沸騰水型原子炉炉心シュラウドの応力腐食割れに関する対応について

平成 13 年 9 月 6 日  
原子力安全・保安院

「福島第二原子力発電所3号機シュラウド下部リングのひびについて」  
の追加報告について

## 沸騰水型原子炉炉心シュラウドの応力腐食割れに関する対応について

### シュラウド全体概略図

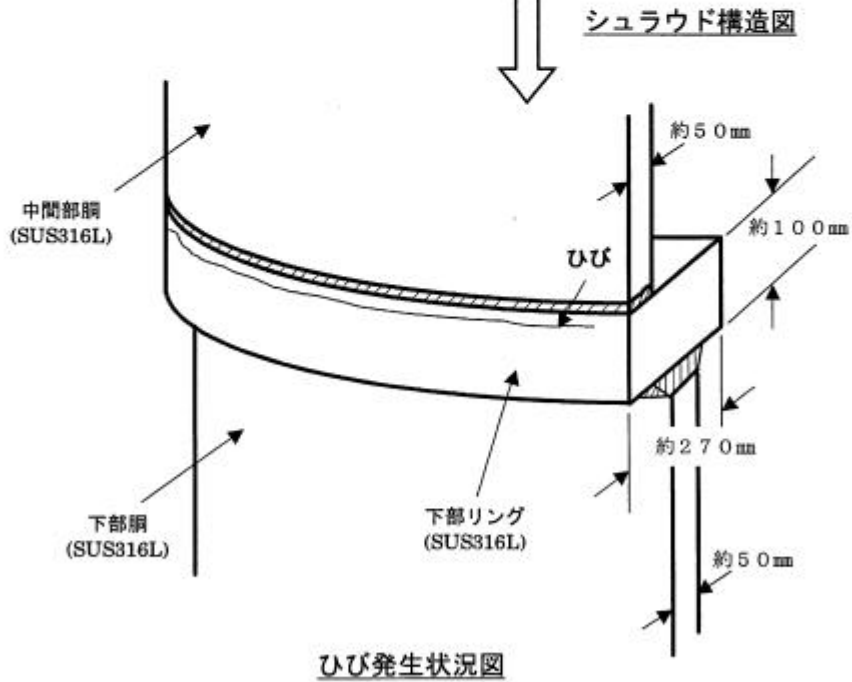
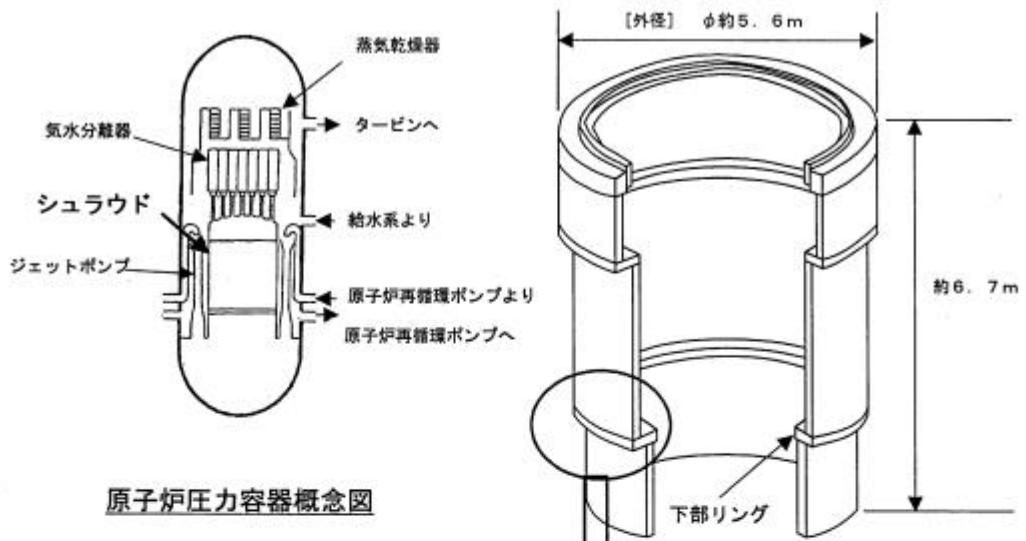
き裂が発見された部分の破面観察を行った結果、炉心シュラウドリング部表面から約0.3mmの深さ(以下「極表面部」)の組織にすべりが認められ、この範囲は粒内割れであり、それより深いところで、粒界に沿った割れ(粒界型応力腐食割れに特徴的な破面)が確認された。(別紙 シュラウド全体概略図参照)

割れが進展したものと推定しているが、本推定は、当院としても科学的合理性を有していると判断する。したがって、今回の事象は、SUS304のような応力腐食割れ対策がなされていないステンレス鋼のみならず、応力腐食割れ対策として開発されたSUS304L及びSUS316Lの低炭素ステンレス鋼であっても、当該機と同様の製造法で製作された炉心シュラウドにおいては、同種の応力腐食割れの発生の可能性を考慮する必要があると判断する。

しかしながら、当該機と同様の製造法で製作された炉心シュラウドを有するBWRの現状を把握するため、至近の定期検査時に今回き裂が認められた箇所と類似の箇所の点検を行うことが適当と判断する。

(1)により選定されたBWRについて、今回き裂が認められた箇所と類似のリング

溶接線外側については、炉心に装荷されている燃料を取り出さずに目視点検できることから、至近の定期検査にて目視点検を実施すること。

(1)により選定されたBWRについて、今回き裂が認められた箇所と類似のリング溶接線内側については、炉心に装荷されている燃料を全て取出して点検する必要があることから、全燃料の取出しが計画されている定期検査時において、目視点検を実施すること。
